改善箇所説明図

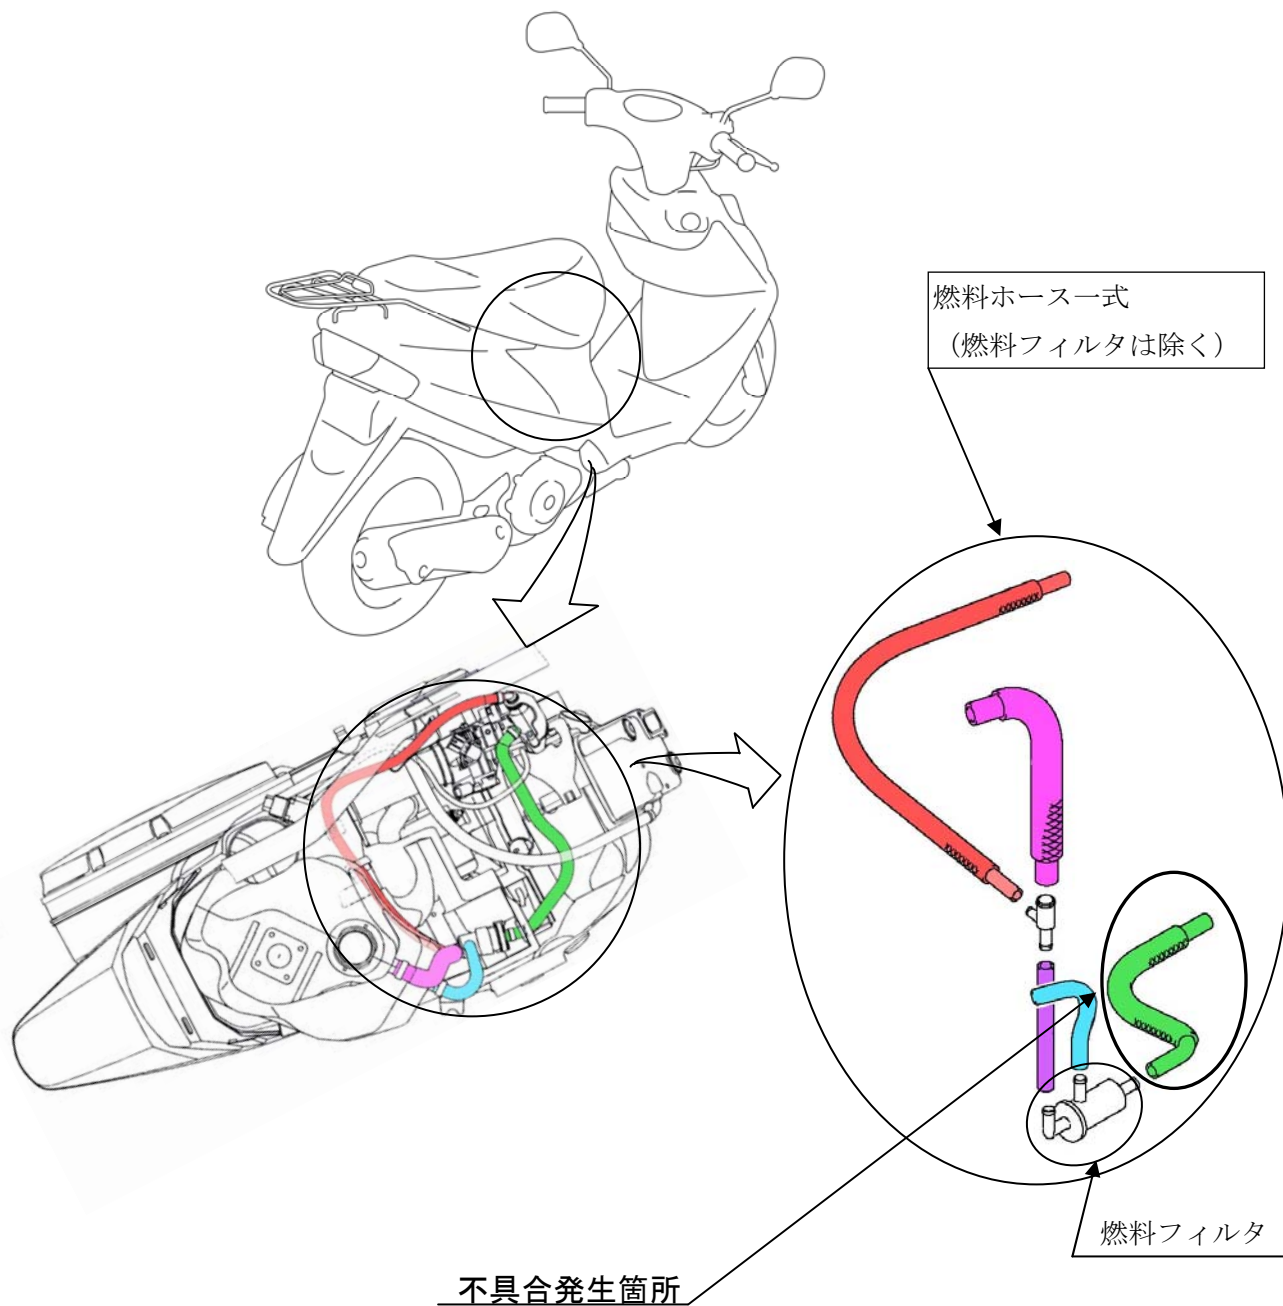
燃料ホースの製造工程において、異材料が混入したものがあつたため、ホース表面に亀裂が発生する場合があります。そのため、そのまま使用を続けると、エンジンの揺動や振動により、亀裂が進行し、燃料が漏れるおそれがある。

全車両、燃料ホース一式を良品と交換する。

注： は交換部品を示す。

識別：青色のシールをシートヒンジ部に貼付する。
